- 13895** *Resolución de 29 de julio de 2021, de la Dirección General de Calidad y Evaluación Ambiental, de modificación de condiciones de la Resolución de 30 de marzo de 2021, por la que se formula declaración de impacto ambiental del proyecto «Central Hidroeléctrica Reversible-Depuradora Navaleo, de 552 MW, bombeo de 548 MW, incluida infraestructura eléctrica de evacuación».*

Resuelve la modificación de la condición D.2 de la Declaración de impacto ambiental del proyecto «Central Hidroeléctrica Reversible-Depuradora Navaleo, de 552 MW, bombeo de 548 MW, incluida infraestructura eléctrica de evacuación», que pasa a redactarse en los siguientes términos:

## CENTRAL DEPURADORA - REVERSIBLE NAVALEO ESCOMBRERA SUPERIOR

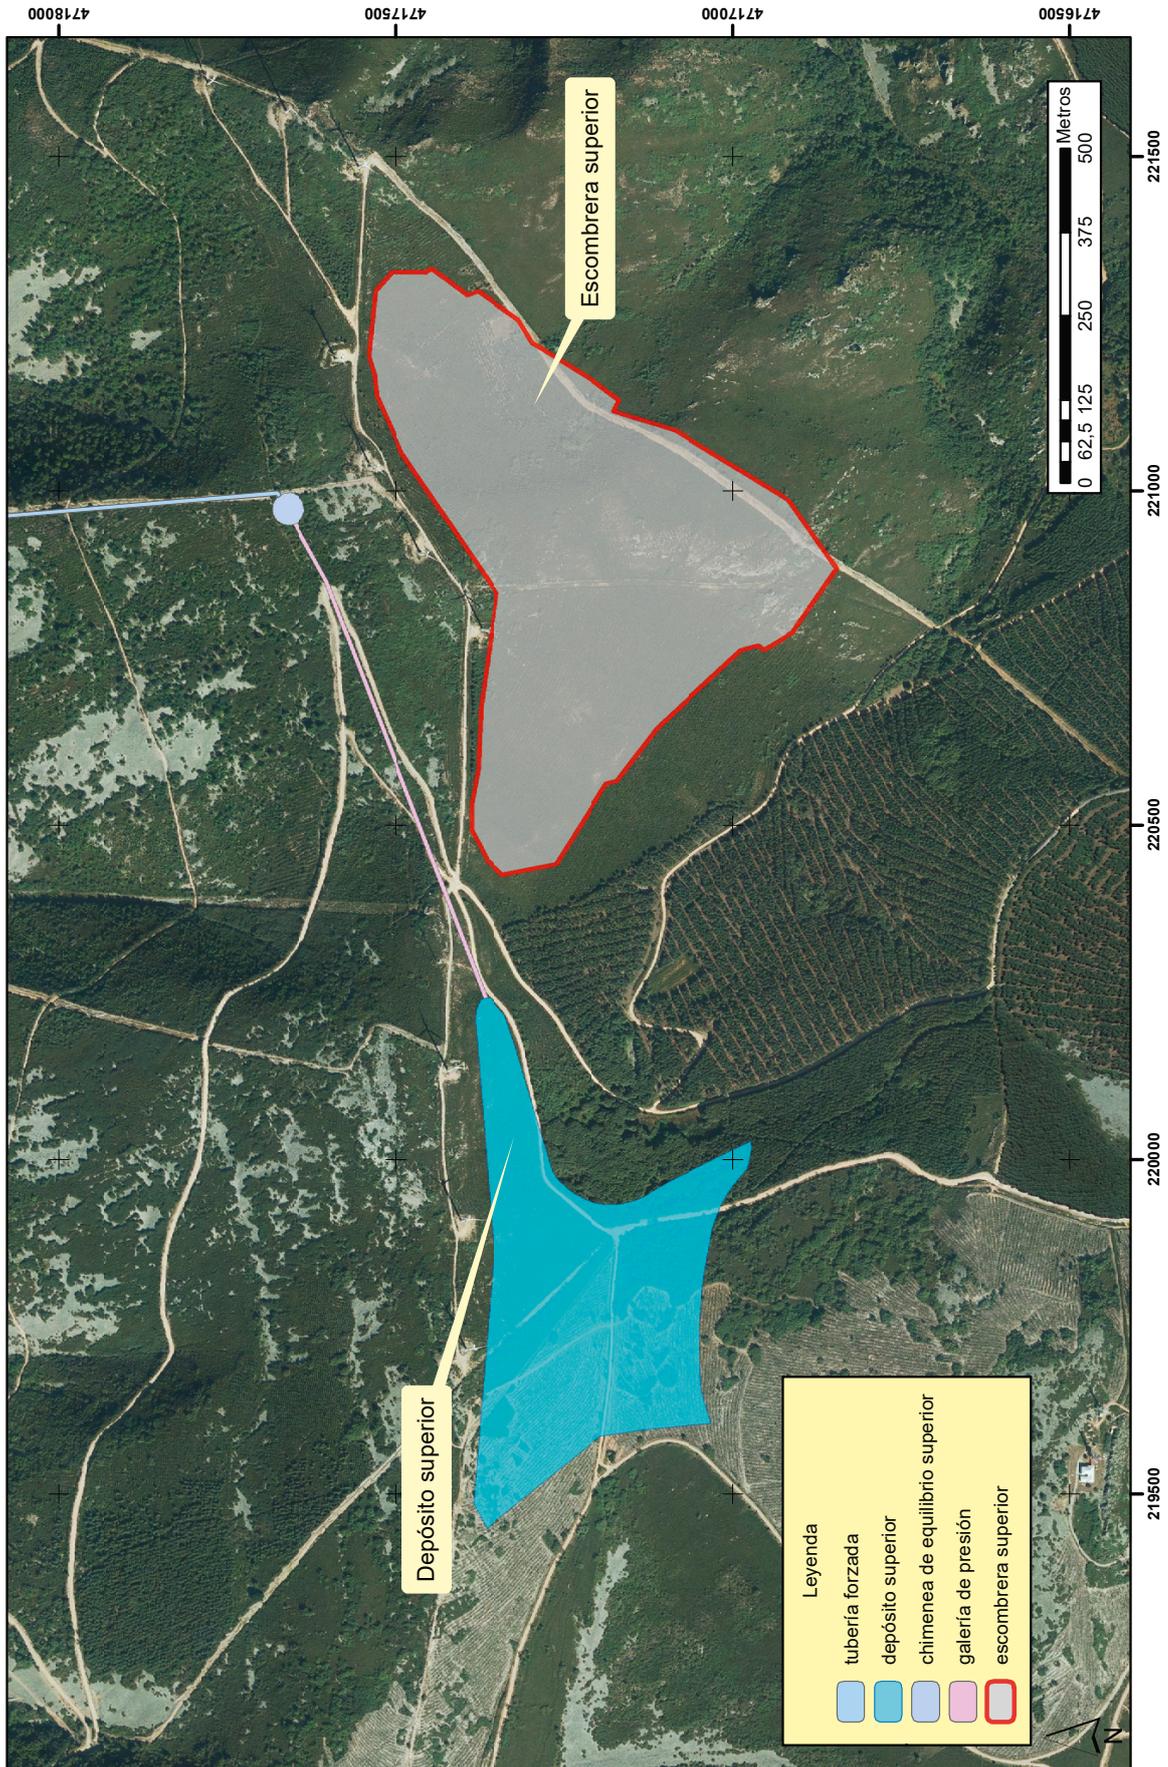
3. Aquellos excedentes caracterizados como inertes que no puedan ser reutilizados en restauración podrán ser depositados en los vertederos proyectados inferior y superior, en la ubicación finalmente definida en el segundo informe adicional (se incluye croquis adjunto con la ubicación final del vertedero superior), siempre y cuando se cuente con la correspondiente autorización del órgano competente en materia de residuos de la Comunidad Autónoma.
